Oggetto: Collegamento autostradale DALMINE - COMO - VARESE - VALICO DEL GAGGIOLO ed opere ad esso connesse (Autostrada Pedemontana). Progetto definitivo. Espressione del parere della Provincia di Milano ai sensi degli artt. 166 e 167 comma 5, del d.lgs. 163/2006.

**Collegamento autostradale
Dalmine – Como – Varese – Valico del Gaggiolo e opere ad esso connesse.**

Progetto definitivo.

**Espressione del parere della Provincia di Milano
ai sensi degli artt. 166 e 167, comma 5, del D. Lgs. 163/2006.**

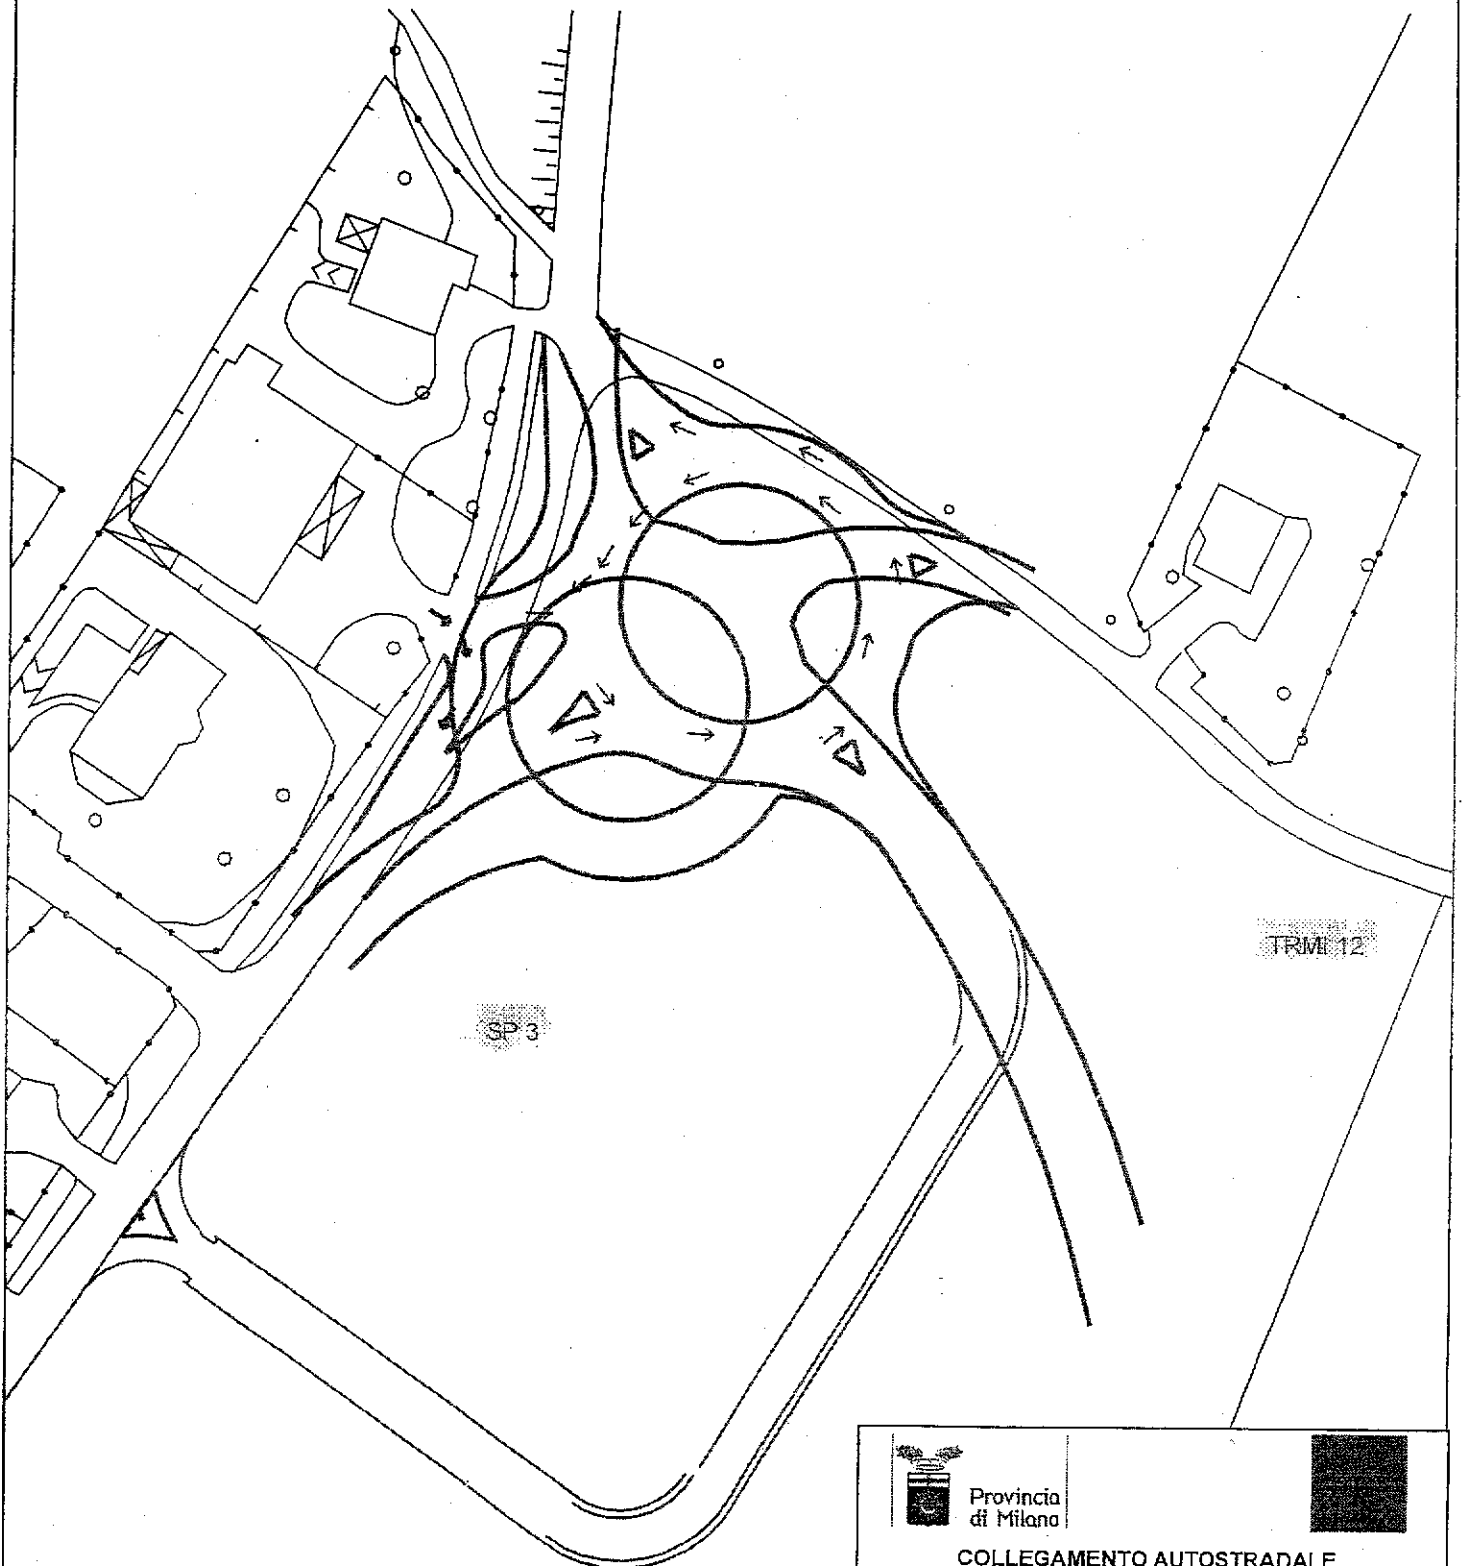
La rotatoria dalla quale ha origine l'opera connessa è realizzabile, in anticipo rispetto ai tempi previsti nel progetto definitivo, nell'ambito di un intervento di lottizzazione già autorizzato dal Comune di Bernareggio. L'opera sarebbe peraltro già funzionale anche all'attuale assetto di rete.

Il progetto definitivo si discosta leggermente da quanto previsto nell'ambito della lottizzazione. Si richiama pertanto la Società Pedemontana a rendere coerente il proprio progetto agli accordi intercorsi con Provincia e Comune di Bernareggio. Si rimanda all'allegato grafico 5 l'illustrazione della proposta.

Allegato grafico 6 (vedi punto 3.11)
 Ati 105725/11.212003/1478

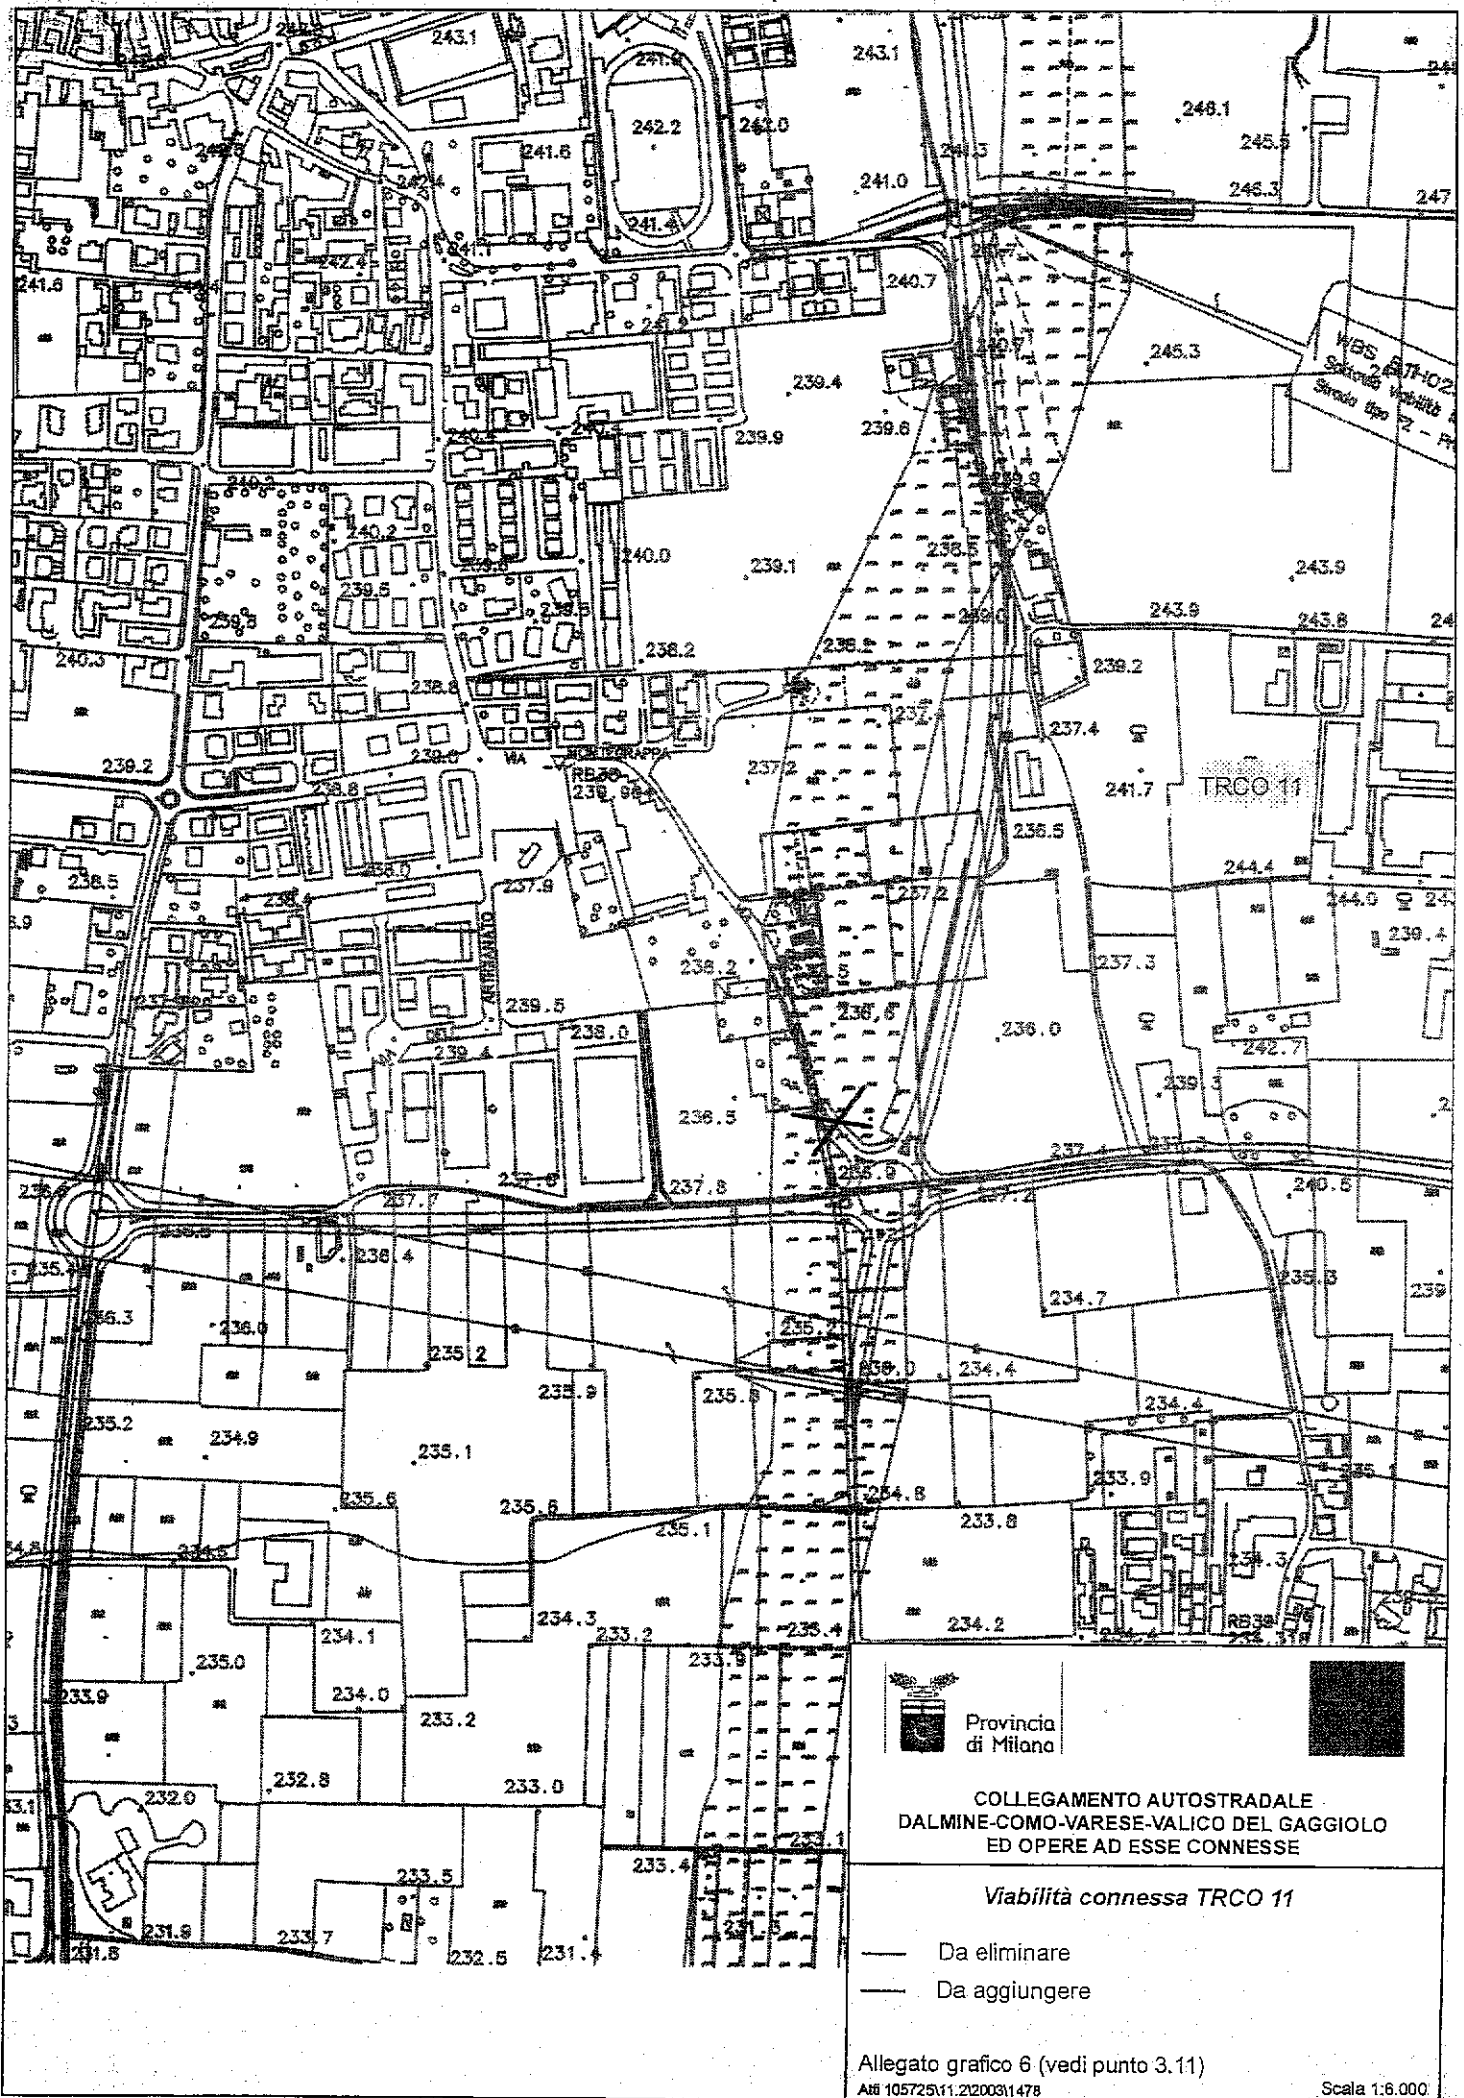
La rotatoria posizionata in Comune di Misinto, ai confini con il Comune di Rovellasca, prevede l'innesto di 5 rami. La soluzione proposta non è accettabile per gli standard degli itinerari della Provincia e inoltre non è coerente rispetto a quanto concordato al Tavolo territoriale d'ambito.

Si richiede l'eliminazione del ramo posto immediatamente ad ovest dell'asse nord/sud e la realizzazione, in alternativa, di un innesto in sola manovra destra/destra dalla zona industriale di Rovellasca sul tratto di opera connessa compreso fra la suddetta rotatoria e quella sull'attuale SP 31 (Provincia di Como). Si rimanda all'allegato grafico 6 l'illustrazione della proposta.
